○国土交通省告示第三百六十八号

広島空港の施設に変更を加えたいので、航空法（昭和二十七年法律第二百三十一号）第五十五条の二第三項において準用する同法第三十八条第三項の規定に基づき、次のとおり告示する。

令和三年四月十三日

第一図 広島空港

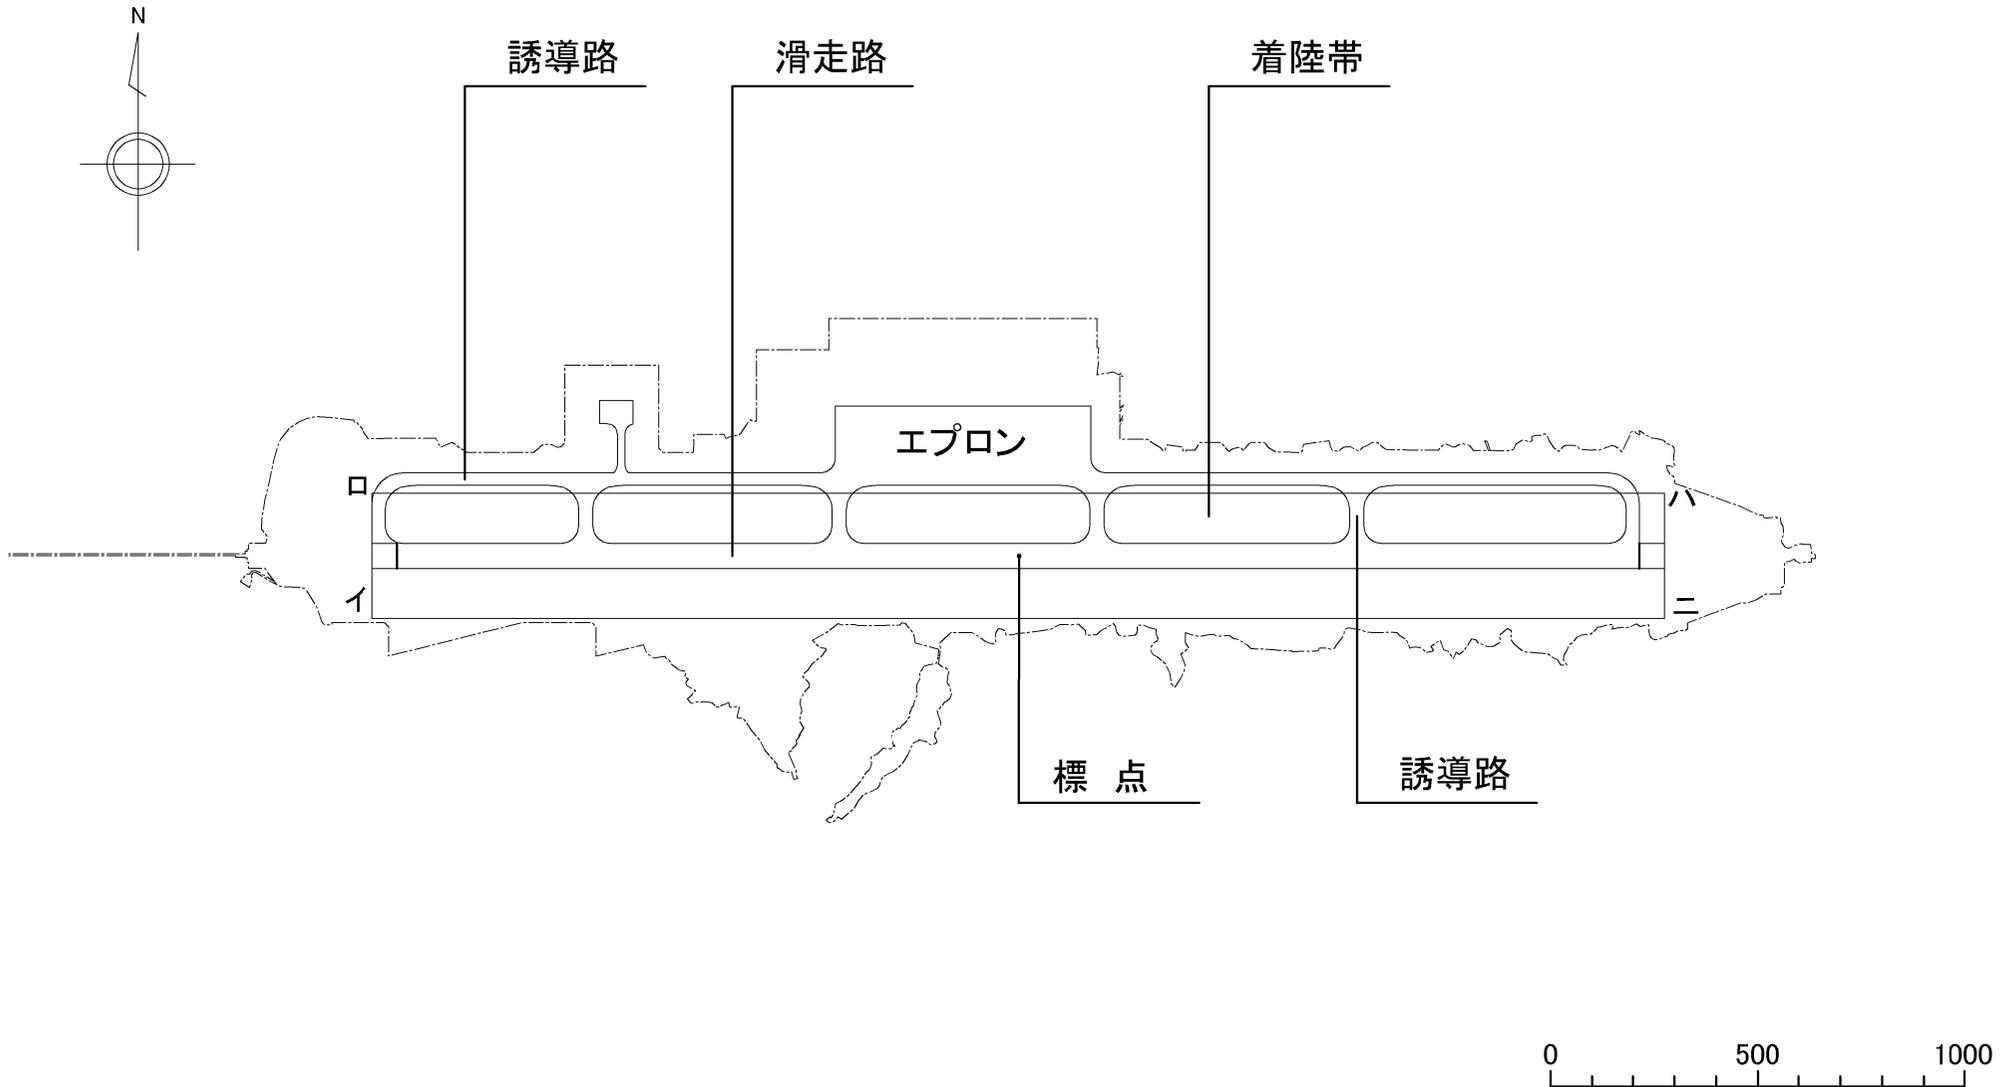
- 一 設置者の氏名及び住所 国土交通大臣 東京都千代田区霞が関二丁目一番三号
 - 二 空港の名称及び位置 広島空港 広島県三原市
 - 三 変更しようとする事項（変更前の事項については、平成八年運輸省告示第百六十七号、平成十四年国土交通省告示第二百七十七号及び第二百七十八号、平成十七年国土交通省告示第三百十四号並びに平成二十七年国土交通省告示第八百七十七号を参照。）
 - イ 標点の位置 北緯三十四度二十六分十秒 東経百三十二度五十五分十二秒（標高三百三十一・三メートル）
 - ロ 空港の範囲 第一図のうち、一点鎖線で囲まれた部分
 - ハ 空港の総面積 百九十九万六千八百八十平方メートル
 - ニ 着陸帯
- 範囲 第一図及び第二図のうち、イ、ロ、ハ、ニ及びイの各点を順次に結んだ線で囲まれた区

第二図 広島空港

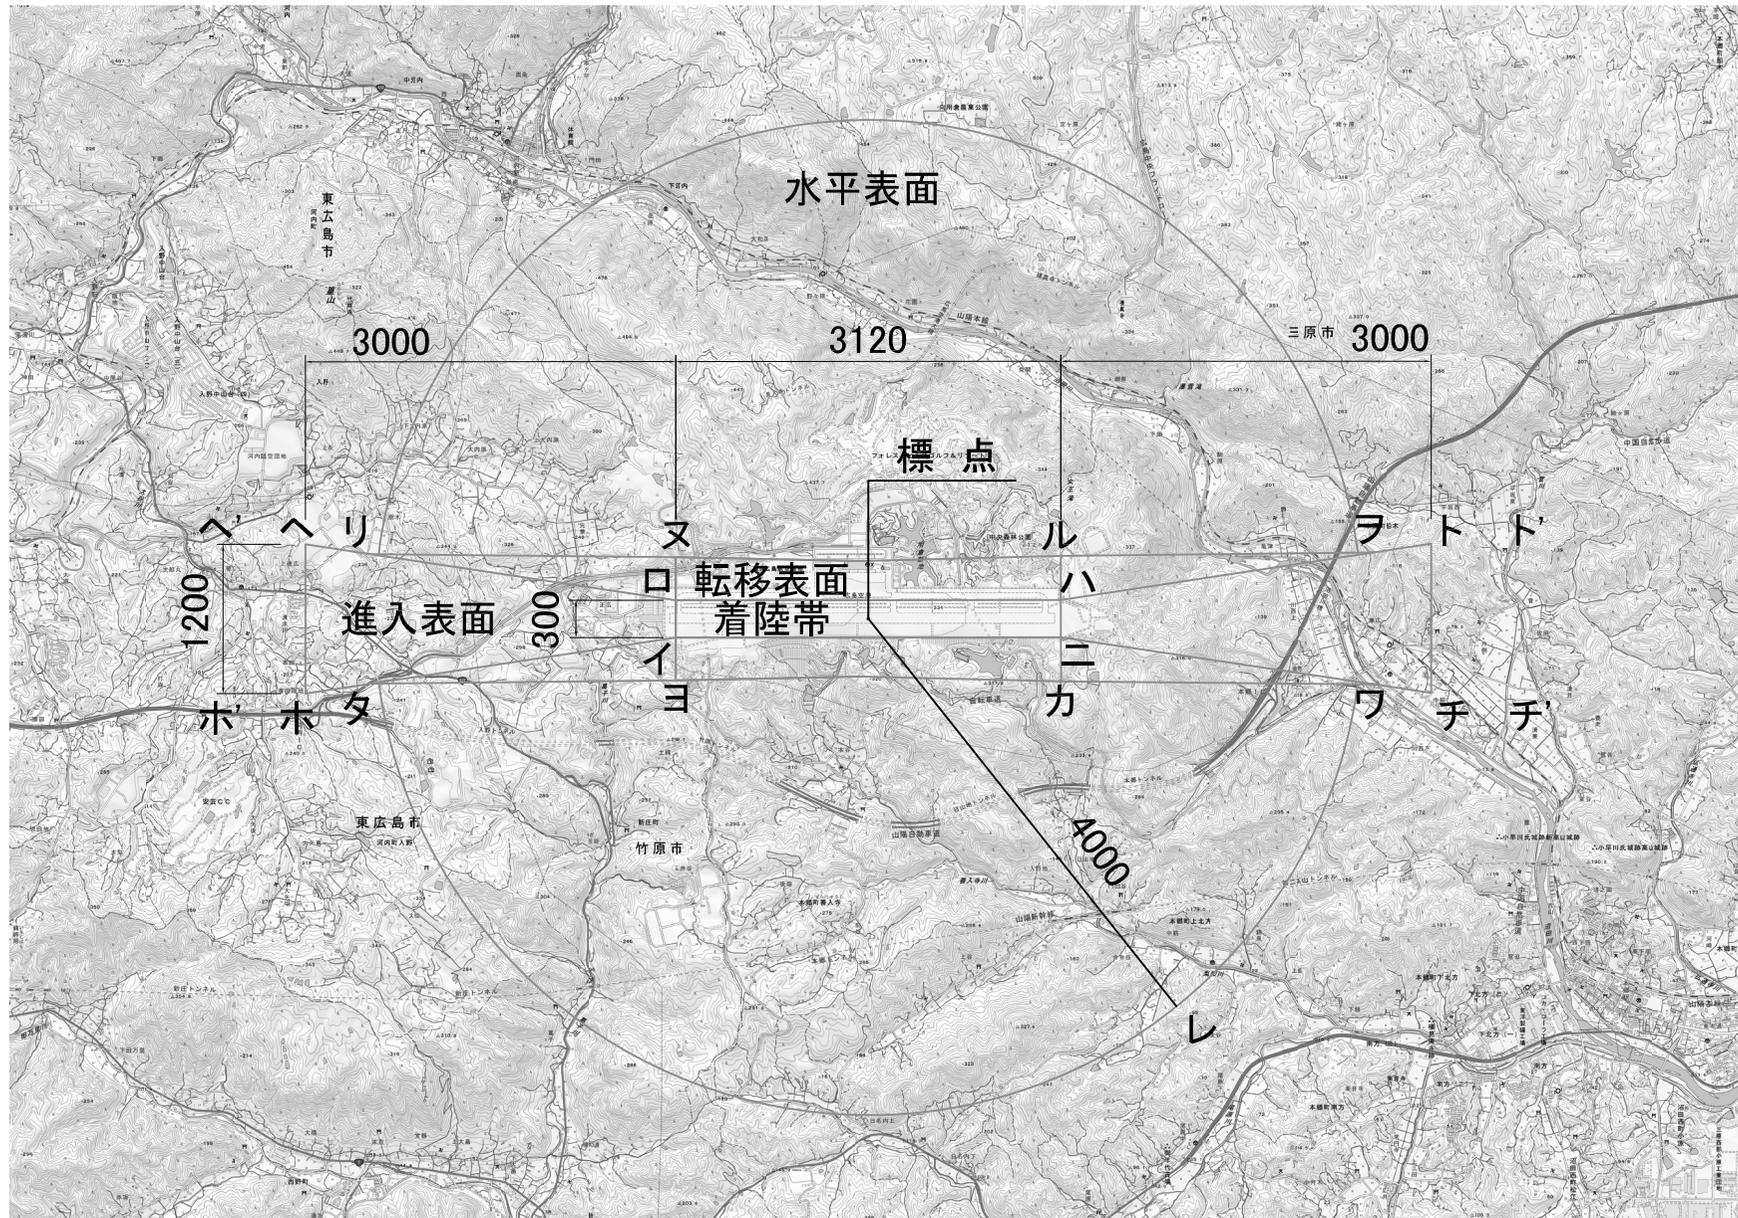
(1) 進入区域 第二図のうち、イ、ロ、へ、ホ及びイ並びにハ、ニ、チ、ト及びハの各点をそれぞれ順次に結んだ線で囲まれた台形の区域

(2) 進入表面 第二図のうち、着陸帯の短辺（イロ及びハニ）に接続し、かつ、水平面に対し上方へ五十分の一のこう配を有する平面であつて、その投影面が進入区域と一致するもの

(3) 水平表面 第二図のうち、空港の標点の垂直上方四十五メートルの点を含む水平面のうち、この点を中心として半径四千メートルで描いた円周（レの線）で囲まれた部分

(4) 轉移表面 第二図のうち、進入表面の斜辺（イホ'及びニチ'並びにロへ'及びハト'）を含む平面及び着陸帯の長辺（イニ及びロハ）を含む平面であつて、着陸帯の中心線を含む鉛直面に直角な鉛直面との交線の水平面に対するこう配が進入表面又は着陸帯の外側上方へ七分の一であるものうち、進入表面の斜辺を含むものと当該斜辺に接する着陸帯の長辺を含むものとの交線（イヨ及びニカ並びにロヌ及びハル）、これらの平面と水平表面を含む平面との交線（タヨ、ヨカ及びカワ並びにリヌ、ヌル及びルヲ）及び進入表面の斜辺（イタ及びニワ並びにロリ及び
